Beste raadsleden, wethouders en burgemeester van de gemeente Venlo,

In antwoord op uw brief d.d. 21 december 2016, kenmerk 1061821.

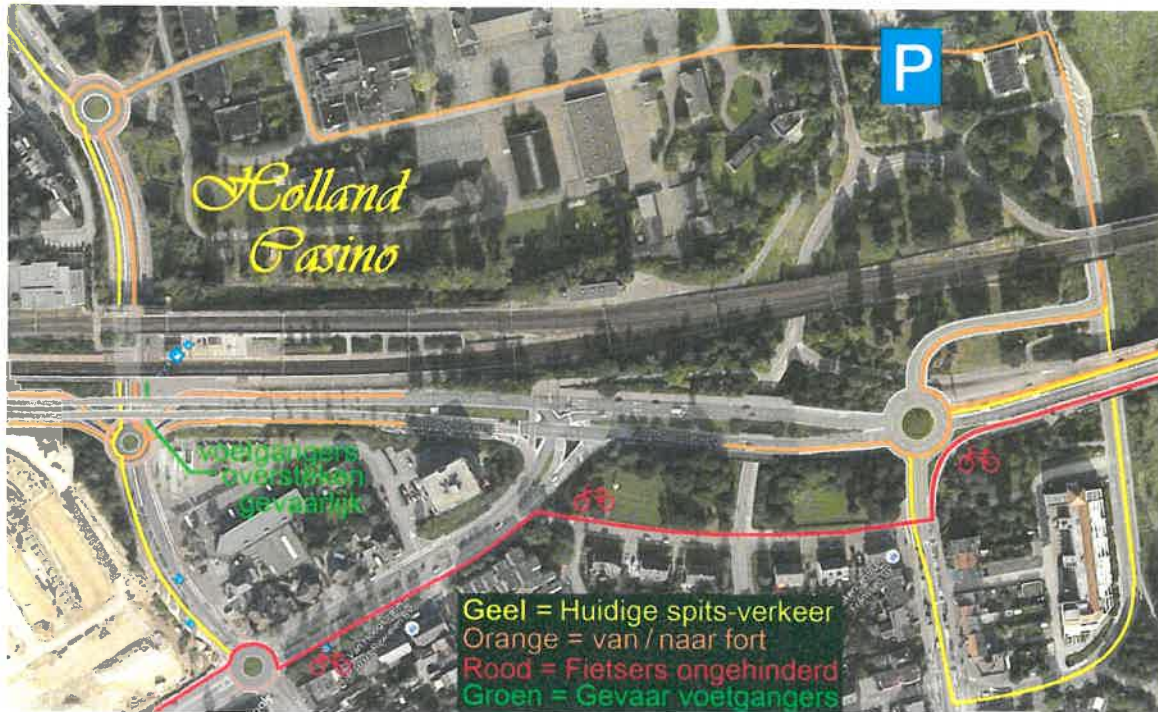
Het is te betreuren dat er niemand overwogen heeft om de variant mee te nemen bij het maken van die plannen. Daarnaast is de invulling van het Kazernekwartier na 5 jaar rondleuren veranderd. Drie van de vier bedrijven hebben zich teruggetrokken uit het plan Lijnstad. Daardoor is de verkeersbelasting ook veranderd vanwege het vervallen van het MFC. De locatie van de parkeergarages / parkeergelegenheden zijn heel anders worden. Men kan hier spreken van een voortschrijdend inzicht vanwege invullingen die anders zijn geworden dan voorheen werd voorzien. Ook het voortschrijdend inzicht van mevrouw van Knippenberg is, naar alle waarschijnlijkheid, niet verder onderzocht of heroverwogen.

6. **Waarom geeft u weer een andere reden waardoor er voor de stationslocatie gekozen is?**
7. **Waarom is er geen wijziging gekomen in het bestemmingsplan stammende uit 2011?**
8. **Is de vergunningsaanvraag van deze ongelijkvloerse kruising middels een WABO ingediend?**
9. **Waar zijn de notulen c.q. reportages van de momenten dat u zich met de gemeente hebt beraad over de verkeersafwikkeling en het afvallen van de door mij aangehaalde oplossing?**
10. **Waar is de onderzoeksrapportage van het voortschrijdend inzicht van mevrouw knippenberg?**

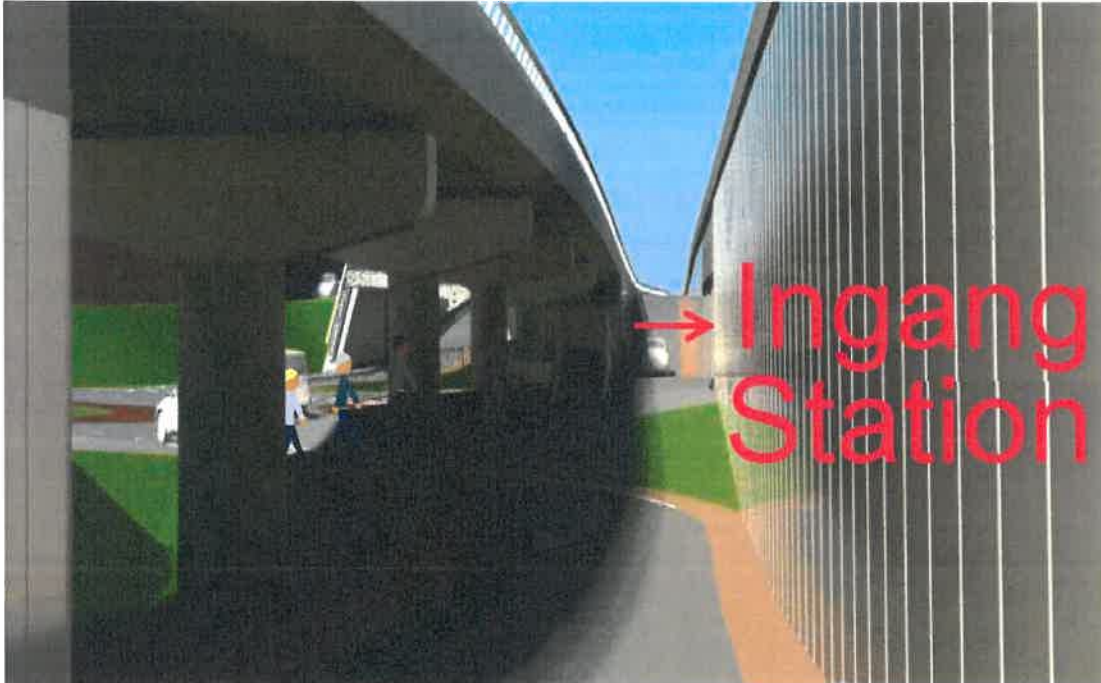
Een vele vlottere doorstroming zou er zijn als het verkeer zijn normale route naar het centrum blijft handhaven en het verkeer vanuit Venlo direct achter de brug naar de Venrayseweg kan afgeleiden. Je hebt dan de ontsluiting al voordat je de bebouwde omgeving van Blerick inrijdt. Ook zal de brug ontlast worden doordat het verkeer dat linksaf naar de Antoniuslaan wil afslaan niet meer een hele rijbaan op de brug stilzet vanwege de hele korte voorsorteerstrook voor linksaf-verkeer. Dit druist in tegen uw Gemeentelijk Verkeers en Vervoer Plan (ontlasten route Koninginnesingel – Eindhovenseweg – Stadsbrug). Bovendien is er in het verkeersonderzoek* sowieso al aangegeven dat het kruispunt Eindhovenseweg/Antoniuslaan nog vóór 2020 een groot verkeersknelpunt oplevert.

11. Is er in het verkeersonderzoek tussen 2004 en 2009 rekening gehouden met deze nieuwe verkeersstromen?
12. Waarom is de verkeersstroom bij variant B niet meegenomen in het verkeersonderzoek? U geeft immers in deze brief aan dat er andere dan technische redenen zijn gekozen voor optie A.
